REDISEÑO CABLES

NUEVA CANALIZACIÓN

ALM10002-CR000078-03 Incidencia 5712130

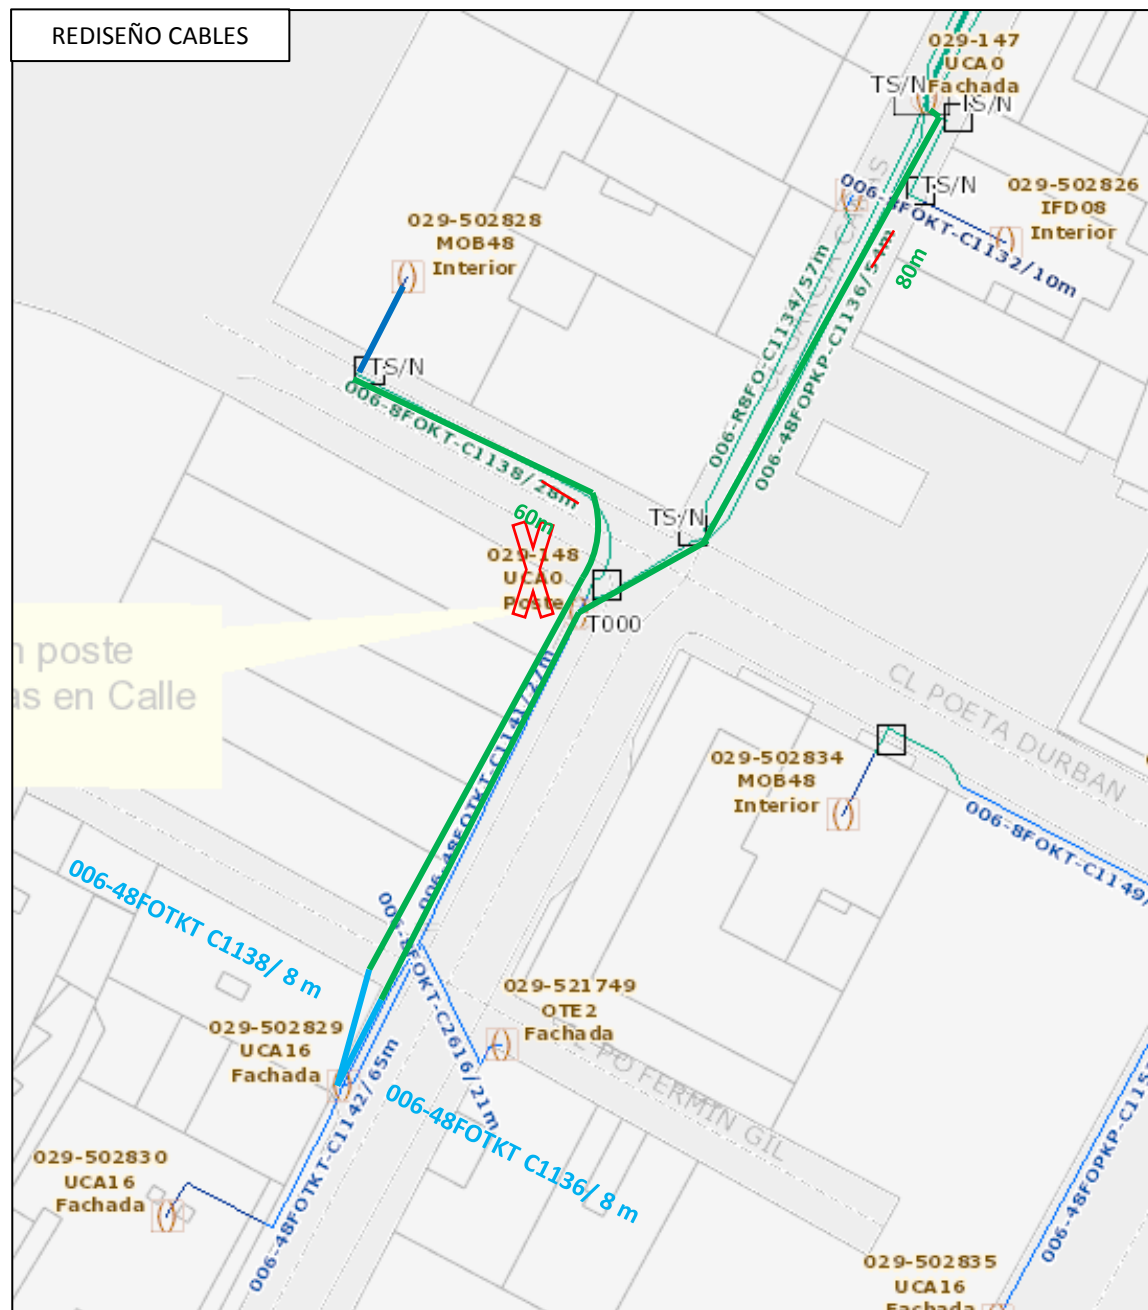
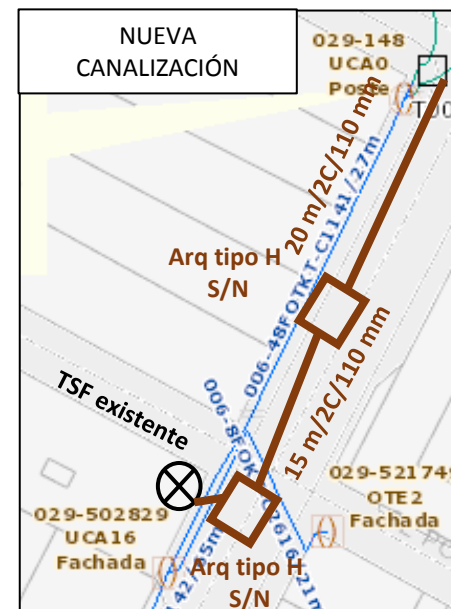
- Por construcción de nuevas fincas se ha creado infraestructura para canalizar el cableado existente, actualmente sobre postes provisionales.
- Cambio de ubicación de cable 48FOTKT FTHALM006C1141, canalizar entre UCA0 FTHALM006E0147 y CTO 029-04-502829.
- Desmontaje y eliminación de UCA0 FTHALM006E0148.
- Nuevo tendido de cable FTHALM006C1138 entre las CTOs 029-04-502829 y 029-04-502828.
- Requiere subconductado.
- Canalización entregada a TESA no registrada en Escapex, no es posible solicitar SUC.
